Regione Piemonte  
**COMUNE DI CANNOBIO**

# PIANO REGOLATORE

RELAZIONE INTEGRATIVA

DETERMINAZIONI IN MERITO ALLE OSS. REGIONALI

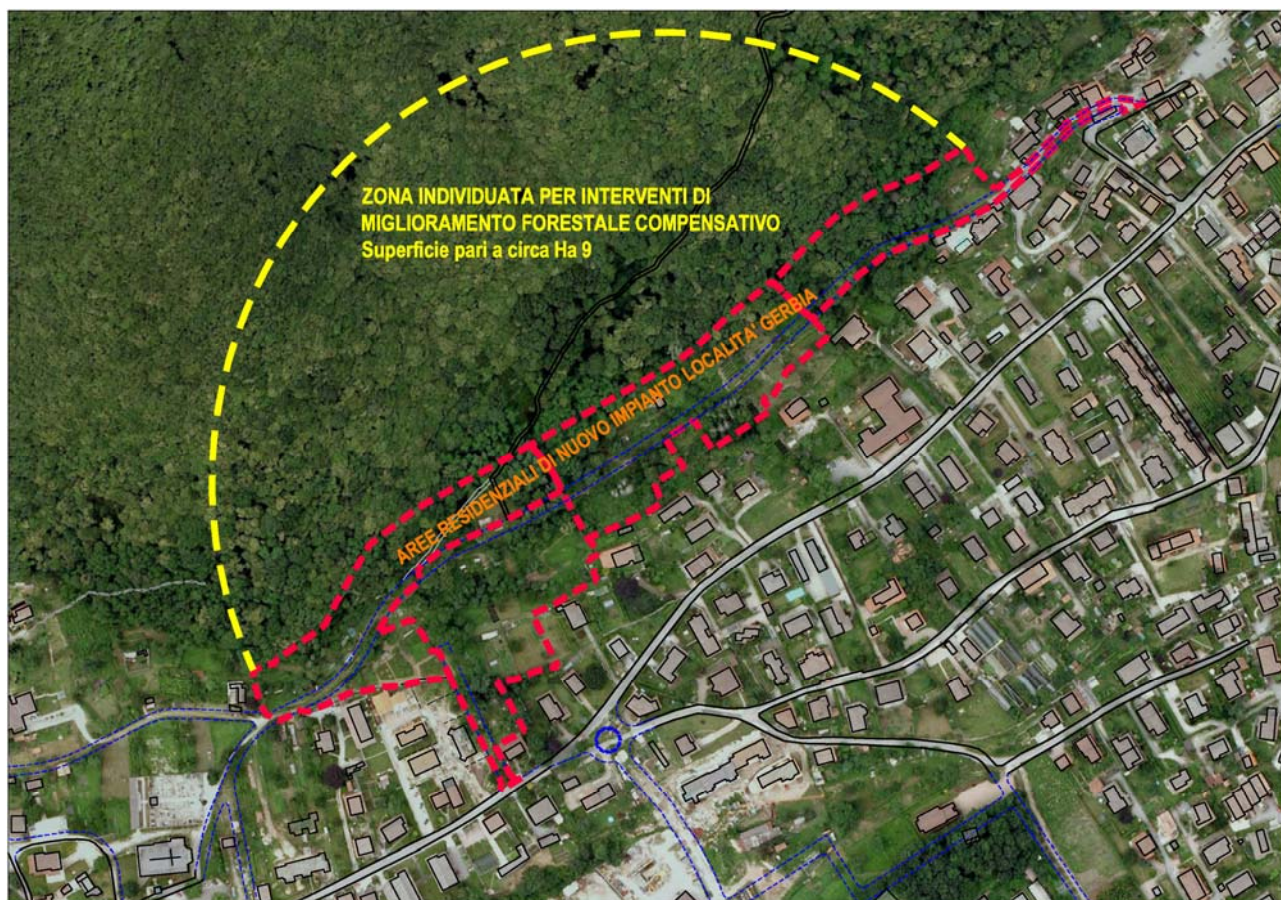
**3.2.7** In merito all'osservazione sulle nuove aree residenziali previste in frazione Gerbia, che prevedono una espansione del tessuto urbano in "*... aree coperte da bosco o adiacente a superficie boscata...*", per cui si chiede "*... di approfondire gli effetti che l'erosione della esistente fascia boscata potrà esercitare sull'integrità e la biocapacità della formazione interessata ..*" si formulano le seguenti valutazioni e deduzioni che attengono agli aspetti ambientali, alla biodiversità delle specie e dell'ecosistema naturale esistente (a cura del dott. Gian Mauro Mottini – agronomo e forestale).

In via preliminare si osserva come il limite – definito in allora – della fascia boscata, ovvero prima dell'entrata in vigore della citata L.r. 4/09, sia più a monte rispetto all'area in questione, dato che le formazioni vegetali rilevate al momento erano assimilabili a boscaglie di invasioni su prati e radure in abbandono, per cui la valutazione fu in allora quella di classificare tale territorio non boscato.

In ogni caso, tenendo in debito conto che il castagneto necessita comunque di interventi selvicolturali migliorativi quali diradamenti (asportazione delle biomasse necrotiche e di soggetti deperenti o con precarie condizioni fitosanitarie per presenza di cancro corticale o del colletto) o tagli di avviamento all'alto fusto (selezione dei portasemi e taglio selettivo dei polloni in ceppaia), proprio la recente introduzione della L.r. 4/09 offre la possibilità (in collegamento con i dettami del D.L.vo 227/01) di intervenire in questa direzione, collegando gli interventi realizzativi degli strumenti urbanistici previsti dal PRGC ad azioni di miglioramento della struttura del castagneto soprastante, di proprietà comunale.

In pratica si propone – e l'azione sarà tradotta in pratica nelle fasi procedurali di autorizzazione dei nuovi insediamenti – di subordinare o meglio collegare ogni nuovo insediamento a misure di compensazione a carico delle superfici boscate individuate nella cartografia allegata secondo i dettami dell'art. 19 della L.r. 4/09, nella misura e con le modalità che saranno previste dal Regolamento attuativo o nelle proporzioni attualmente adottate, ovvero un intervento pari a tre volte la superficie modificata dall'intervento.

Estratto della zona interessata dall'espansione residenziale (in colore rosso e pari a ha 3,0 circa di superficie) con individuazione dell'ambito destinato a miglioramento forestale compensativo (entro il raggio indicativo in colore giallo per una superficie pari a tre volte la superficie dei nuovi interventi e corrispondente a ha 9,0)

In questo modo si otterranno due risultati, da un lato non intaccare l'integrità del bosco di castagno e dall'altro aumentarne la biocapacità di sviluppo, migliorandone la struttura e composizione.

La norma specifica viene inserita nelle Norme di Attuazione e nella procedura di autorizzazione dei P.E.C. previsti nell'area residenziale della frazione Gerbia.
